REFORMA INTEGRAL DE LOS ASEOS DE SECUNDARIA DEL I.E.S.O. MENDAUR DE DONEZTEBE-SANTESTEBAN

MEMORIA VALORADA (ABRIL 2024) – SUBSANACION REQUERIMIENTO DEL 08-04-2024

ANEJO 2 - CONTESTACION AL REQUERIMIENTO DEL DEPARTAMENTO DE EDUCACIÓN - SERVICIO DE INSTALACIONES EDUCATIVAS - 08-04-2024

PLANO :
APORTES EN ACCESIBILIDAD Y CUMPLIMIENTO DE LA NORMATIVA
DE ACCESIBILIDAD UNIVERSAL - CTE DB SUA 9 - LEY FORAL 12/2018

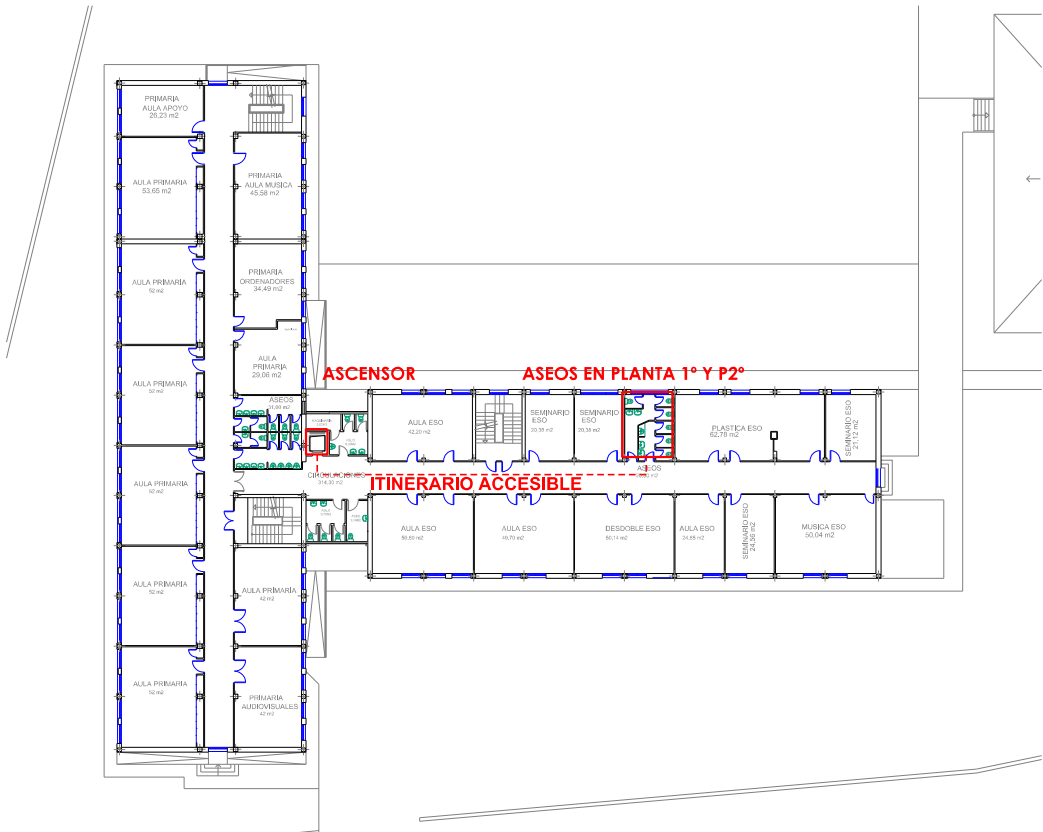
Para las actuaciones de tipo c), la valoración incluirá una memoria descriptiva de los aportes de accesibilidad que la actuación va a generar, describiendo los problemas actuales y cómo las modificaciones van a solucionarlos.

Se adjunta documentación complementaria **Punto 5 de la memoria y Plano 11**

En el plano se puede ver la nueva distribución, dimensiones y justificación del cumplimiento de la normativa de accesibilidad universal.
